**Oggetto: Area industriale dismessa "FAPI" - Via Adua n. 1. Analisi del Rischio e Progetto Operativo di Bonifica.**

**Oggetto : Area Fapi s.a.s., via Adua 1 - VEDANO OLONA. Analisi di Rischio e Progetto Operativo di Bonifica. Valutazione tecnica.**

**Oggetto:** Conferenza dei servizi decisoria asincrona del 17/02/2021 relativa all'area "ex Fapi" di via Adua, 1, Vedano Olona: espressione parere su Analisi di Rischio (AdR) e Messa in Sicurezza Permanente (MISP).

**INTEGRAZIONI**

Figura 1 - Dettaglio ubicazione punti limitrofi alla vasca.

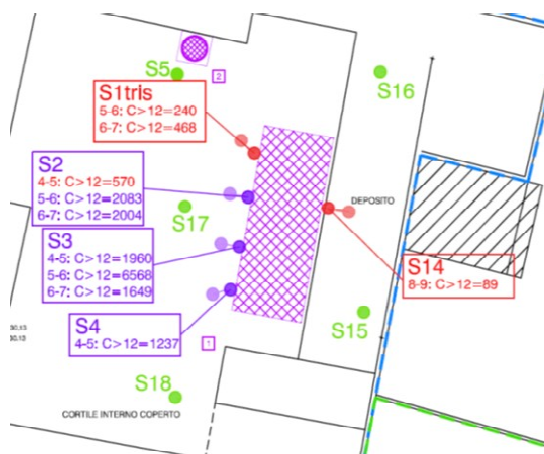
Nella Figura 1 (estratta dalla Tavola n.3 allegata alla documentazione presentata) sono riportati i punti eseguiti nelle due diverse giornate. Da tale figura si evince come l'area della vasca sia stata circoscritta arealmente e, in particolare, con i nuovi dati della campagna di campionamento di settembre, la Parte ha potuto simulare l'estensione della contaminazione, la quale viene riportata in Figura 2:

**Fig. n. 1** – Piezometria giugno 2000 – Tav. n. 2 dello "Studio idrogeologico ed idrochimico della Provincia di Varese a supporto delle scelte di gestione delle risorse idropotabili" (maggio 2007).

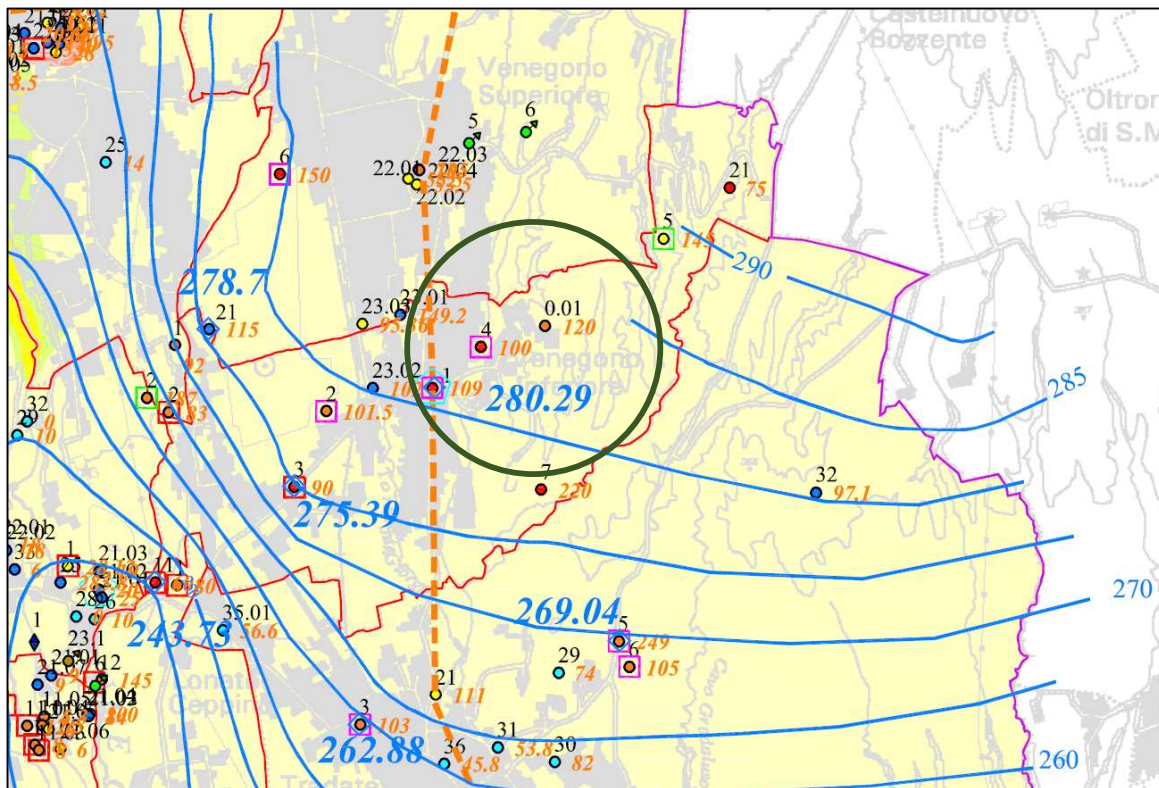
Per quanto riguarda le richieste formulate dagli Enti di prevedere un monitoraggio della risorsa idrica sotterranea (5 anni di monitoraggio dal collaudo e un ultimo monitoraggio al decimo anno) la Parte, come più avanti viene indicato, propone l'esecuzione di un sondaggio profondo fino alla massima profondità di c.ca m 20 al fine di verificare l'effettiva presenza di una falda idrica sotterranea.

Considerando che il comparto in oggetto è posto alla quota di c.ca m 364 da p.c. dalle informazioni ricavate dallo studio idrogeologico della Provincia di Varese (*Fig. n. 1*), dalle sezioni idrogeologiche presenti all'interno del P.G.T. comunale (*Fig. n. 2*), dalla stratigrafia del pozzo Baraggia 0/2 (*Fig. n. 3*) e dal geoportale cartografico di Regione Lombardia (*Fig. n. 4*) nel comparto in esame la falda risulta essere posta ad elevata profondità. Con molta probabilità oltre 30 metri.
